Modification de produit - Filtre à air 46907 WIX

MODIFICATION DE PRODUIT

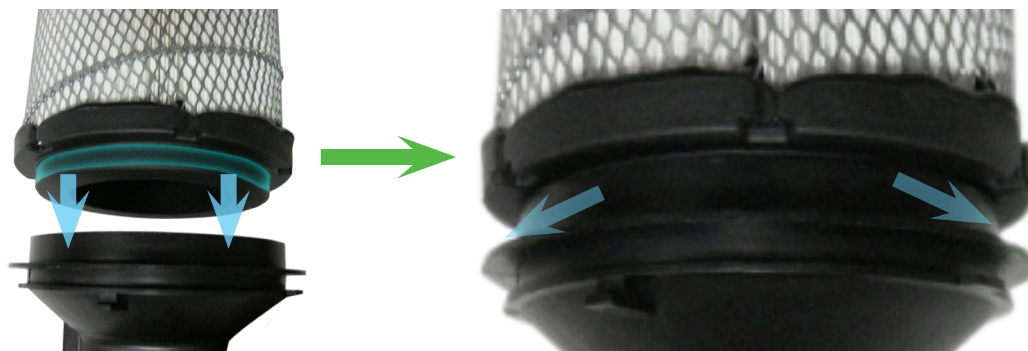
Le filtre 46907 a fait l'objet d'une modification récente, avec un changement important du joint d'étanchéité.

Ancien type 46907

Le joint précédent était semblable au joint d'origine (OES) qui scellait au-dessus de l'extérieur du tube de débit d'air.

Type modifié 46907

Le joint modifié scelle dans l'intérieur du tube. Il est plus robuste et plus facile à déposer et à reposer.

La modification est effectuée dans le cadre de l'amélioration continue des produits. Les principaux véhicules concernés par ce changement sont les camions Chevrolet/GMC C4500 et C5500. Il est à noter que les joints 46907 anciens et nouveaux sont interchangeables et qu'ils conviennent pour toutes les utilisations recommandées.
